Mémoire en réponse aux remarques de la Mission Régionale de l'Autorité environnementale (MRAe) à une demande d'autorisation d'exploiter une ICPE.

« Projet de carrière des Orangers de la société TERALTA Granulat Béton Réunion »

Références	SCETE/UEE/CL/ appui MRAe n°2018APREU11
------------	--

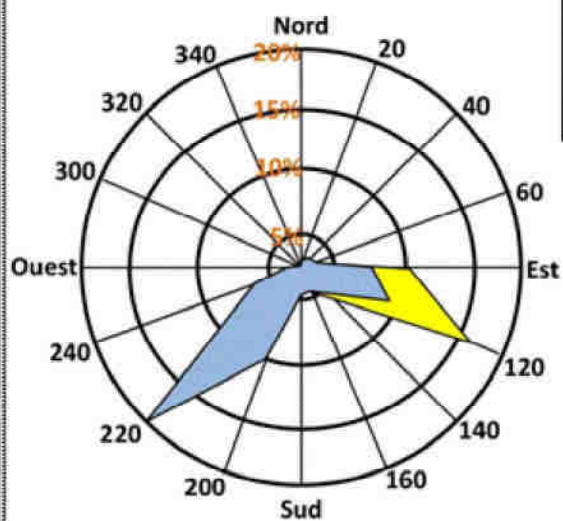
- *L'Ae recommande que des mesures soient proposées en termes de sécurité routière du fait de l'impact du trafic généré par le projet sur les populations situées le long de la RD 3 et de la RN2.*

Au cours de l'instruction précédente du dossier d'autorisation, le carrefour entre la RD3 et la RN2 avait été identifié comme une zone à risque du fait de l'augmentation du passage de camions, induite par la carrière.

- Un fort problème de visibilité est présent sur le carrefour entre la RD3 et la RN2 côté sud. Les véhicules approchant de la ligne de cédez-le-passage sur la RD3 n'ont une visibilité que sur 40 m alors que le guide technique d'Aménagement des Routes Principales préconise une distance minimum de visibilité de 116,70 m, pour une vitesse à 70 km/h. Cette distance de 40m est insuffisante et présente un risque d'accident fort. Concernant la RN2 côté nord, la visibilité depuis la RD3 est confortable.

Suite à ce constat, la société TGBR et les gestionnaires de la RD3 et de la RN2, ont décidé de mettre en place une mesure pour améliorer la sécurité des usagers, qui a été dimensionnée par ARTELIA.

Dès le début de l'exploitation, un système de feux tricolores au niveau du carrefour entre la RN2 et la RD3 sera installé. Les prescriptions techniques ont été fournies aux gestionnaires de réseau pour analyse et concernent notamment les besoins de mise en place de signalisations verticales et horizontales ainsi que le fonctionnement des feux (boucle de détection, distances...) L'analyse de la mise en œuvre de cette mesure montre un maintien de la fluidité du trafic à horizon 2020 et une sécurisation de l'intersection par rapport à l'état initial. Cette mesure a été estimée à un coût d'environ 101 450 euros à la charge de TGBR.
